MECATER	USINE DE DONIAMBO NOUMEA VERSE A SCORIE DE FUSION	 LE NICKEL-SLN
Ref : MECATER/SLN/19/SE/A/2010

SYNTHESE ANNUELLE DES MISSIONS D'AUDIT

Indice	Date	Rédigé par	Vérifié par	Approuvé par
A	2/04/2010	Samir ENNOUR	Ghassen JAMELEDDINE	S. ENNOUR

Figure 1 : Adaptation du schéma conceptuel des drains 100 et 116

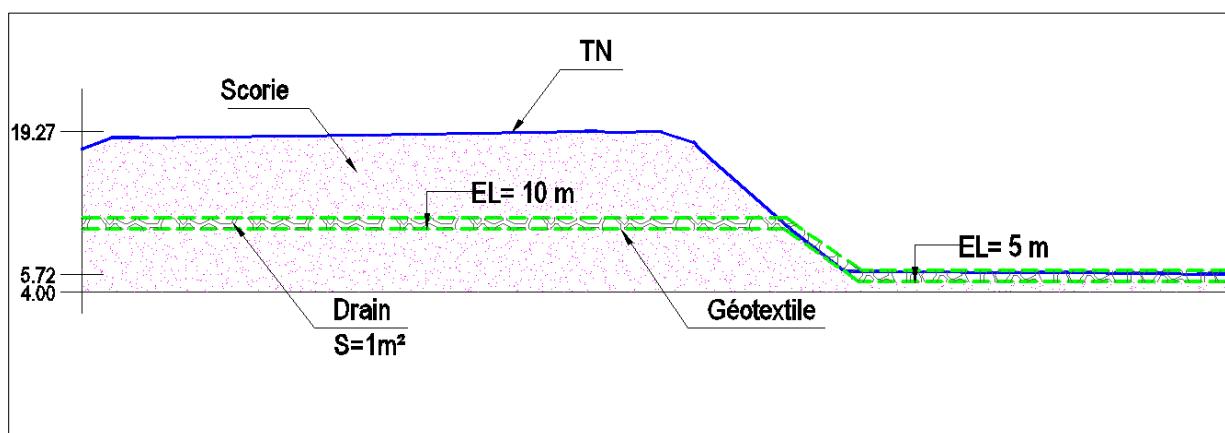
Le dernier phasage établi par MECATER en concertation avec la SLN, prévoit le stockage des scories au droit des drains 100 et 116 durant le mois de juin 2010 pour atteindre la cote 7.5 NGNC. Comme la cote d'arase des drains est fixée initialement à + 5 NGNC, il est nécessaire d'anticiper l'aménagement de ces drains au cours du mois de mai 2010.

L'examen du dernier levé topo montre que 20% de l'emprise de ces drains se trouve actuellement sous 14 m de hauteur de scorie.

Afin de minimiser le volume de déblai nécessaire pour dégager l'emprise des drains, nous proposons une adaptation de la conception de ces deux drains qui consiste à adopter un profil à deux niveaux (+10 NGNC à l'amont et + 5NGNC à l'aval).

Nous estimons que cette nouvelle configuration est acceptable vis-à-vis de l'efficacité du dispositif du drainage interne de la verse.

R6 : Anticiper l'aménagement de drains 100 et 116 au cours du mois de mai 2010 et ceux en respectant la nouvelle conception à savoir un profil à deux niveaux (+10 NGNC à l'amont et + 5NGNC à l'aval).

Figure 2 : Implantation du dispositif d'auscultation au niveau de la verse à scorie

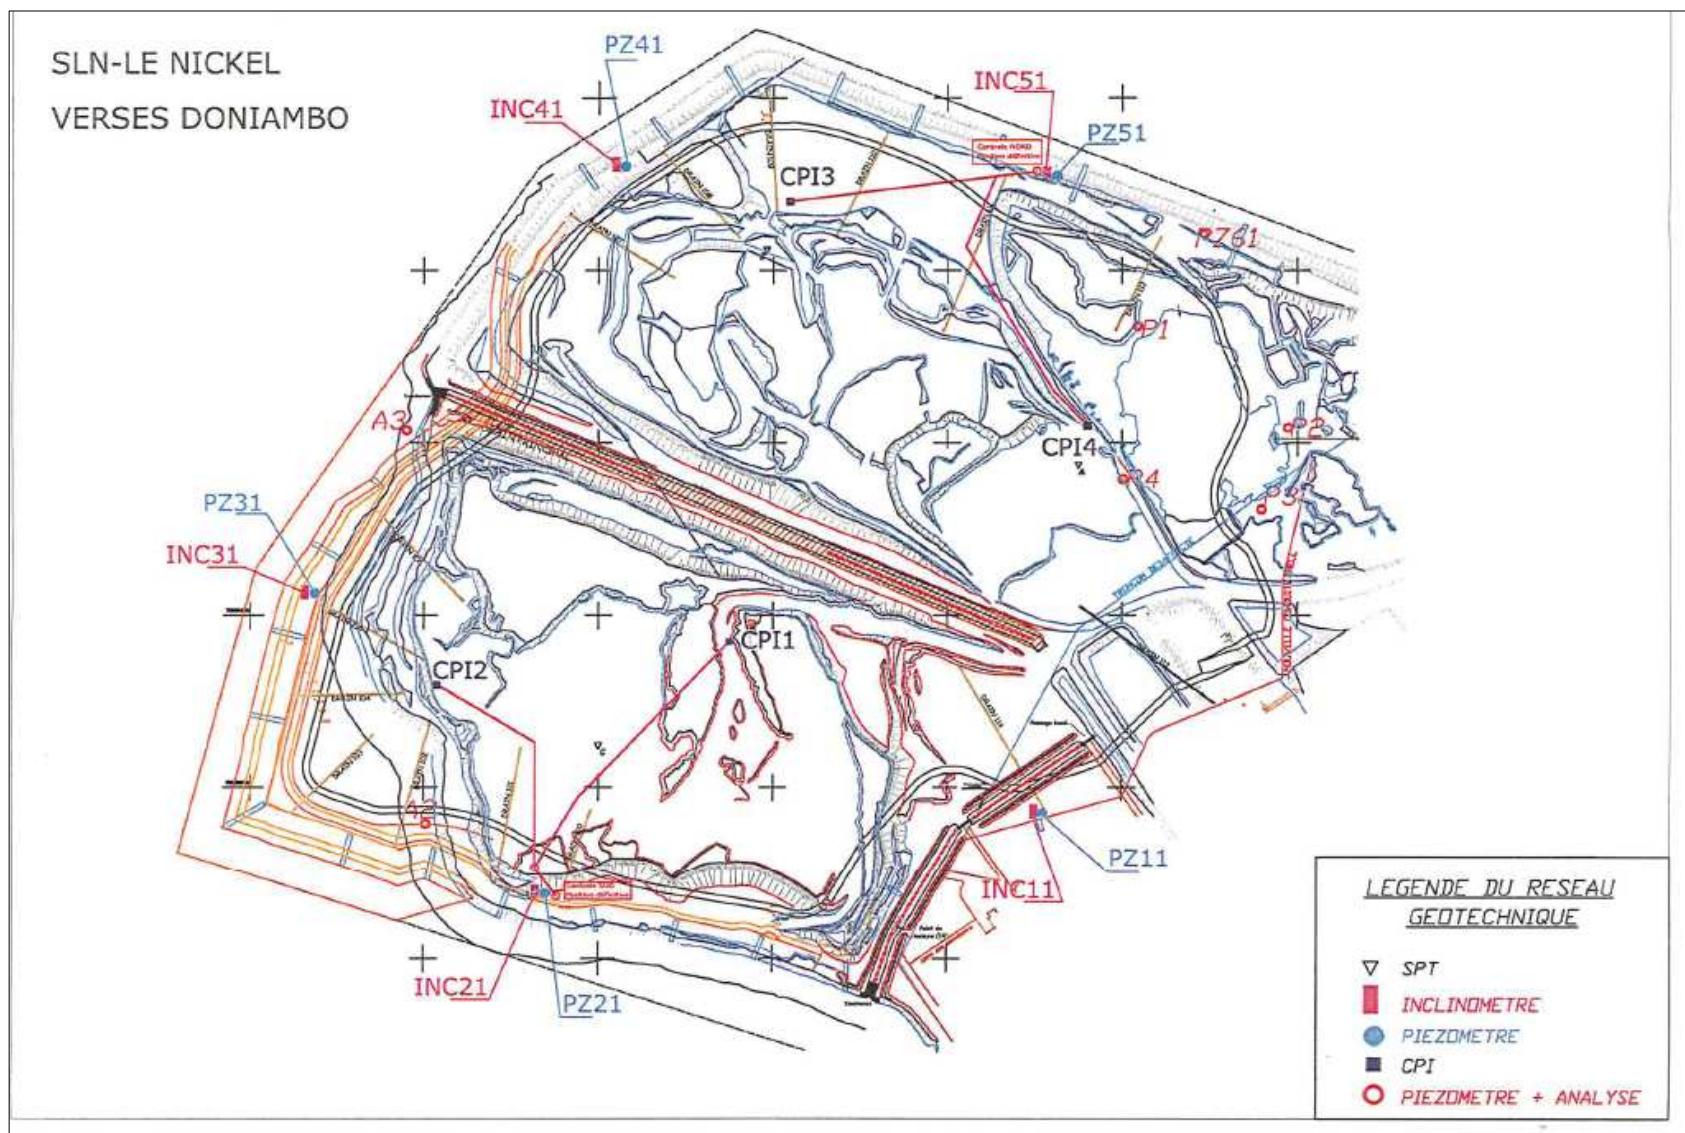
Par ailleurs, nous recommandons d'installer les inclinomètres INC11 et INC21 situés respectivement au Sud-Est et au Sud de la verve.

R2 : Compléter l'installation du dispositif de surveillance géotechnique prévu dans la phase 1 à savoir les inclinomètres INC11 et 21 et le piézomètre PZ 11.

Figure 3: Profils des inclinomètres DO INC41, A-Axis et DO INC41, B-Axis

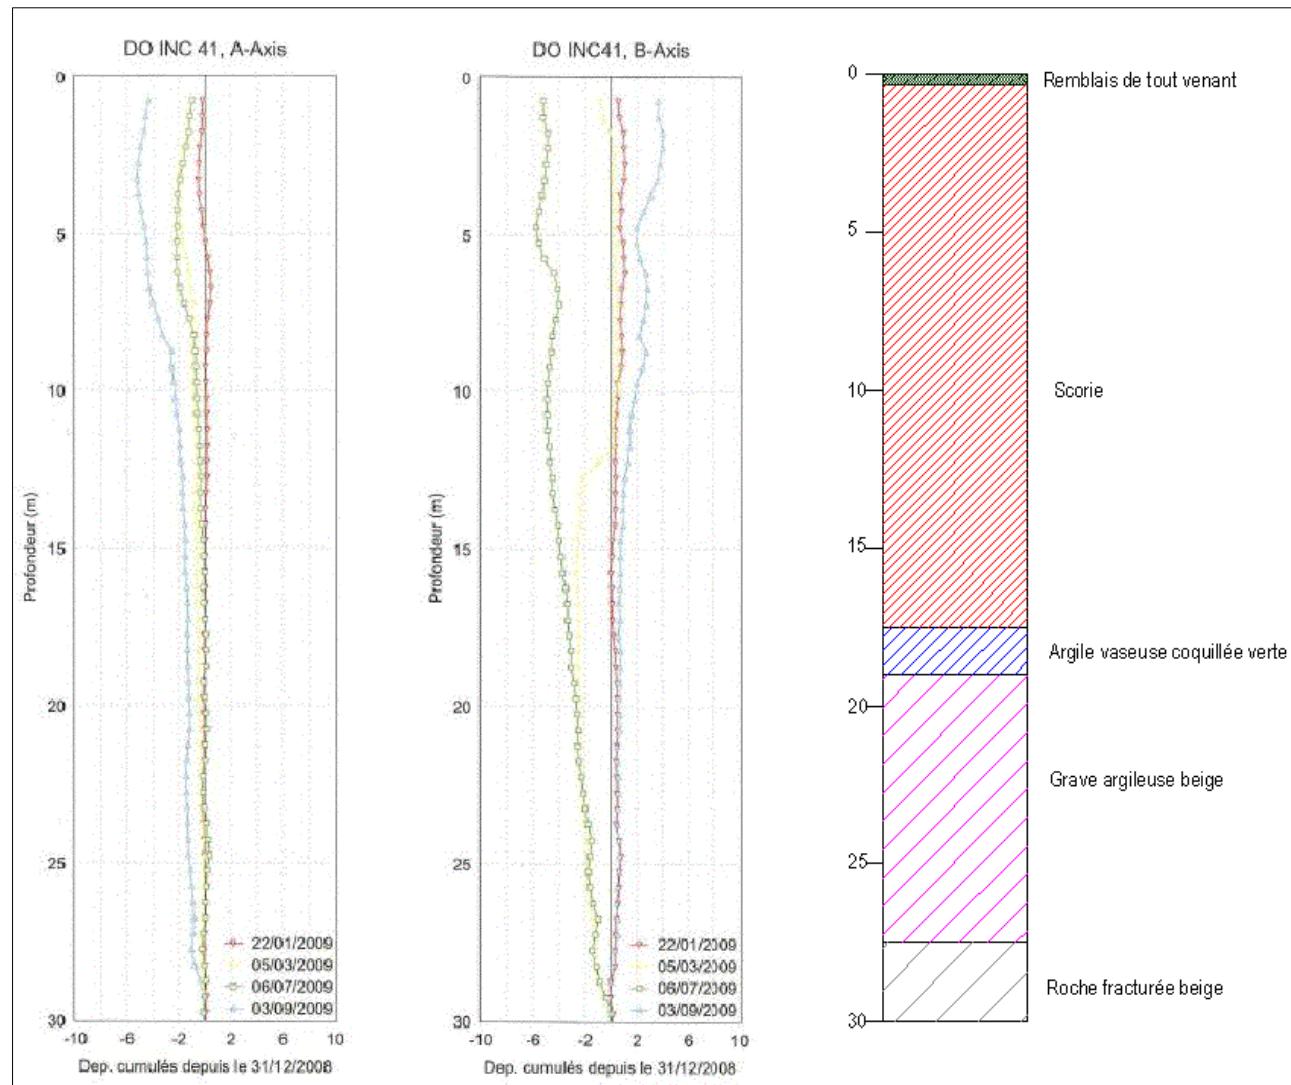
L'interprétation des mesures de déplacement réalisées entre le mois de septembre 2008 et septembre 2009 montent que les déplacements horizontaux augmentent normalement avec une vitesse de déplacement inférieure à 1 cm/an.

Le profil vertical des déplacements est régulier de haut en bas et ne présente pas de signes de cisaillement au niveau des interfaces. Le déplacement horizontal cumulé en tête de l'inclinomètre est de l'ordre de 6 mm au bout d'un an de mesure.

Nous tenons à préciser que l'inclinomètre INC 41 ne présente pas un ancrage suffisant au niveau du substratum (2.5 m seulement). Ainsi, les déplacements réels seront légèrement sous estimés.

Figure 7: Evolution du niveau d'eau des CPI n°1, 2, 3 & 4 « Année 2009 »

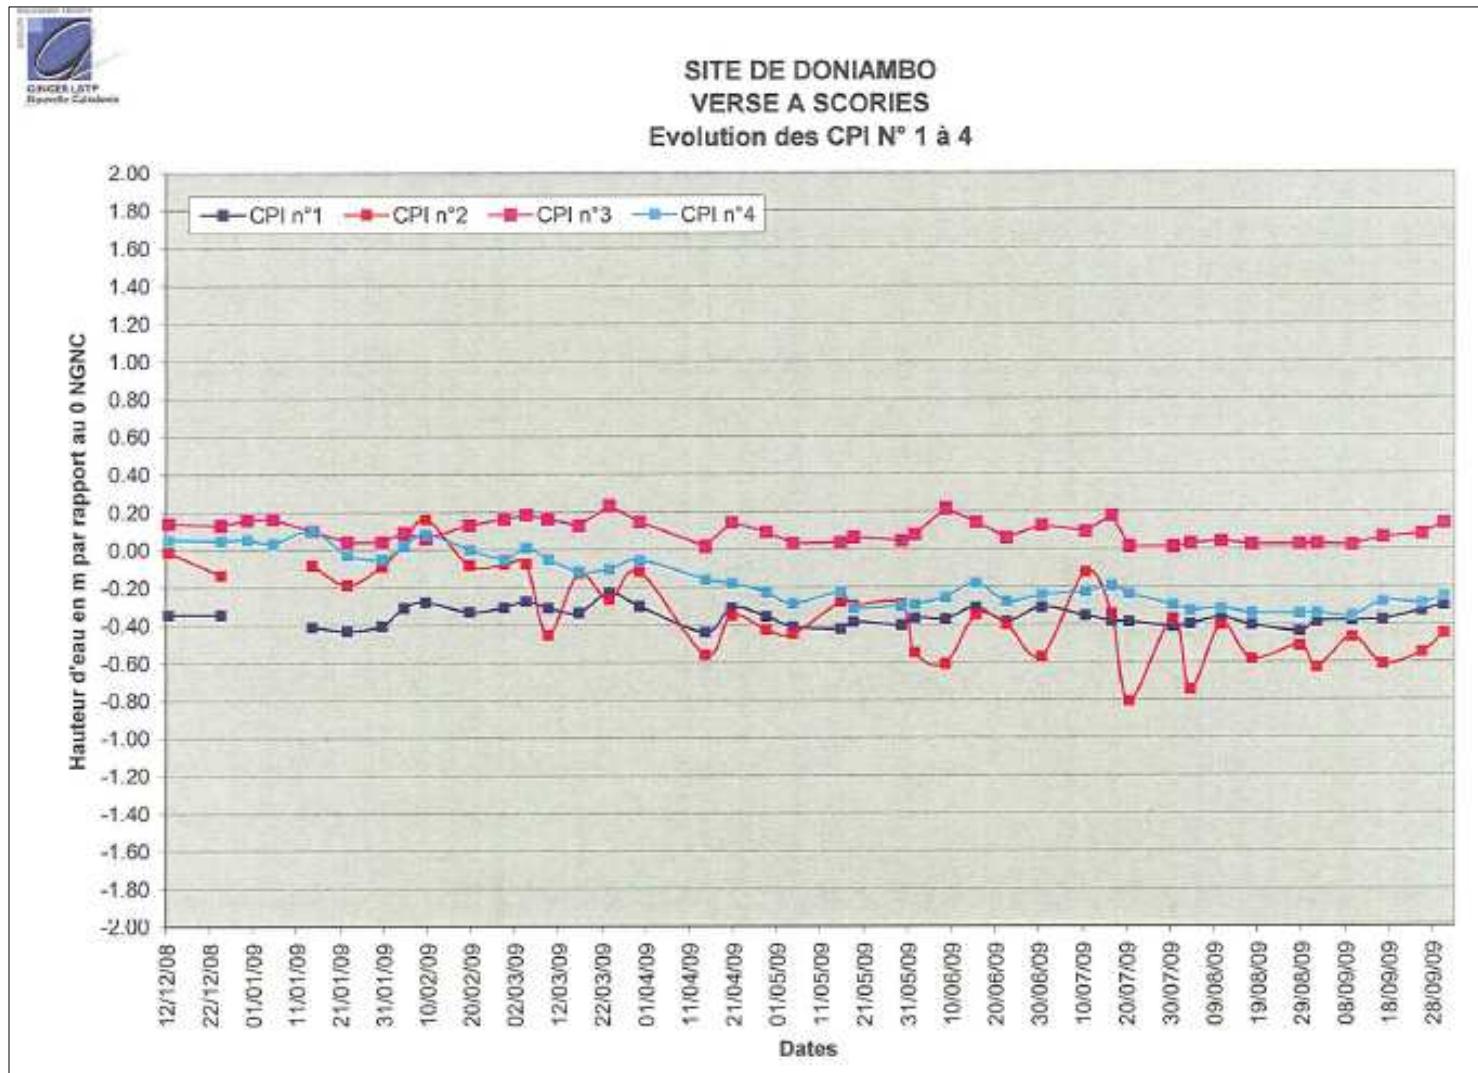
La CPI 4 est enterrée sous une hauteur totale de 20.5 m (scorie + assise). Elle est située à 6.5 m en dessous du toit de la couche de vase. Le niveau d'eau mesuré dans la CPI 4 fluctue de -0.4 NGNC à +0.1 NGNC. Comparé à la cote du niveau de la mer qui varie de -0.15 à +1.2 NGNC, nous considérons qu'il n'y a pas de pression résiduelle de consolidation.

La CPI 3 est enterrée sous une épaisseur totale de 23 m (scorie de fusion+ scorie Bessemer+assise). Elle est située à 12.5 m en dessous du toit de la couche de vase. Le niveau d'eau mesuré dans la CPI 3 varie entre les cotes + 0 et + 0.2 NGNC. Comparé à la cote du niveau de la mer qui varie de -0.15 à +1.2 NGNC, nous considérons qu'il n'y a pas de pression résiduelle de consolidation.

La CPI 1 est enterrée sous une hauteur totale (scorie de fusion+ scorie Bessemer+assise) de 35.5 m. Elle est située à 15.5 m en dessous du toit de la couche de vase. Le niveau d'eau mesuré dans la CPI 1 varie entre les cotes -0.2 et -0.4 NGNC. Comparé à la cote du niveau de la mer qui varie de -0.15 à +1.2 NGNC, nous considérons qu'il n'y a pas de pression résiduelle de consolidation.

La CPI 2 est enterrée sous une hauteur totale (scorie de fusion+ scorie Bessemer+assise) de 33.5 m. Elle est située à 16 m en dessous du toit de la couche de vase. Le niveau d'eau mesuré dans la CPI 2 fluctue de -0.8 à + 0.2 NGNC. Comparé à la cote du niveau de la mer qui varie de -0.15 à +1.2 NGNC, nous considérons qu'il n'y a pas de pression résiduelle de consolidation.

Ainsi, les différentes mesures réalisées dans les quatre cellules de pression interstitielle confirment que les surpressions liées au chargement de l'assise vaseuse restent très faibles. Nous considérons que les niveaux mesurés coïncident globalement avec le niveau moyen de la mer.

Les variations du niveau enregistrées dans les CPI peuvent être liées à la variation de la pression barométrique qui n'est pas mesurée systématiquement au moment de la mesure de la CPI ou à une recharge instantanée de la nappe au moment des épisodes pluvieux remarquables.

- Equiper l'un des piézomètres à tube ouvert par une sonde automatique afin de corrélérer les fluctuations du niveau piézométrique avec le mouvement de la marée et avec la pluviométrie.
- Mettre en place une centrale d'acquisition reliant les CPI 1 et 2.
